近期有中心反映，华凌 K1 分体机接收信号差，经调查验证后，从 2007 年 1 月 1 日起生产的机器已对电控和结构作出整改，整改部件为①显示板电路板、②中间显示盒上盖、③回风格栅、④装饰板（香槟金/玫瑰红）。对于市场出现的此故障现象，请按如下指引操作：

### 一、整改部件的详细内容：

#### ①显示板电路板（2133235067）：

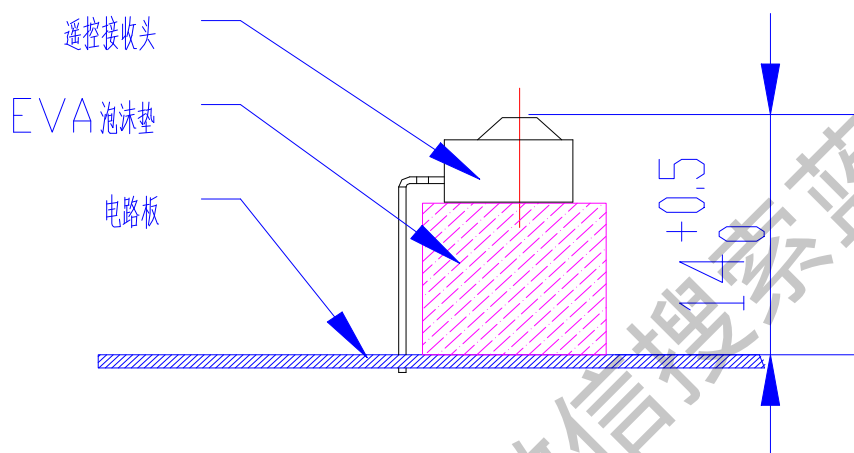
增加一个电解电容，一个电阻，印刷电路板改用半玻板，将聚乙烯泡沫垫（t7\*10\*10）换为 EVA 泡沫垫（t9\*10\*10）。

**注意：**保证遥控接收头到电路板的高度公差范围为 14~14.5mm，如下图所示。

#### ②中间显示盒上盖（2113235108）：

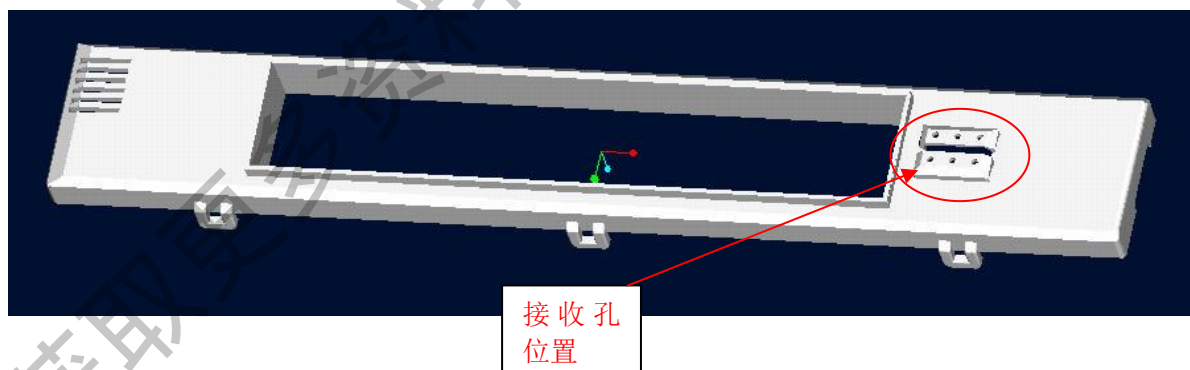
经修模后，与原来唯一不同的是，右侧的接收孔位置进行了改型和挖穿，如下图圈内所示：

#### ③回风格栅（K1 分体涂覆）（2113235051）：

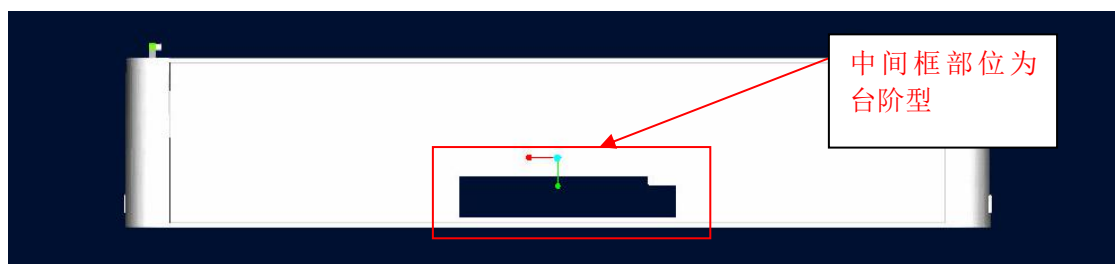
经修模后，与原来最大的不同是中间框部位进行了减胶，形状为台阶型，如下图框内所示：

④装饰板（香槟金）（2113235113）、装饰板（玫瑰红）（2113235112）：

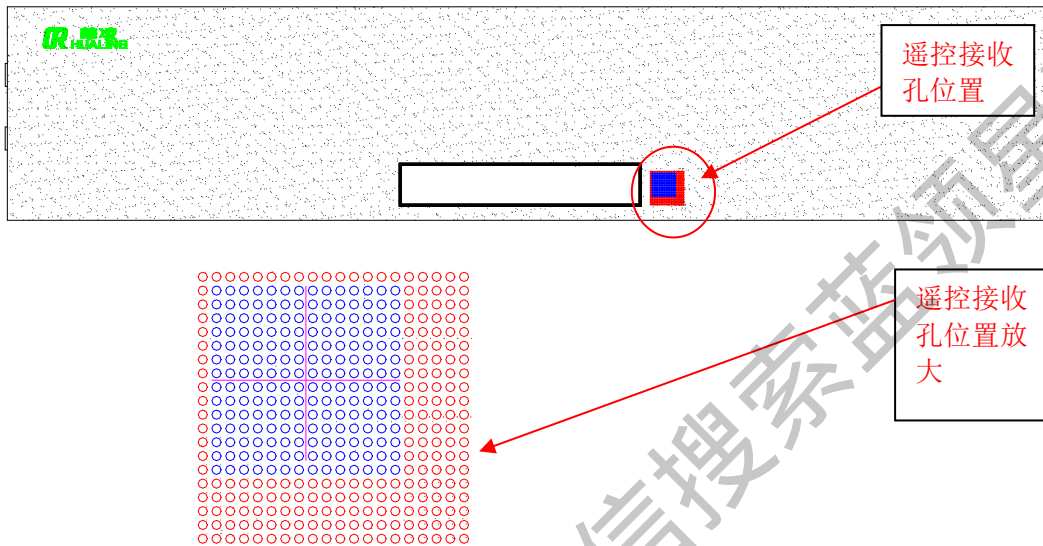
香槟金与玫瑰红两种装饰板的结构相同，两者之间只有丝印颜色的差别，它们同时作了以下修改：在装饰板的遥控接收孔位置，透孔的数量由原来的 14X14 排（蓝色孔），增加到现在的 20X20 排（蓝色+红色孔），如下图所示。
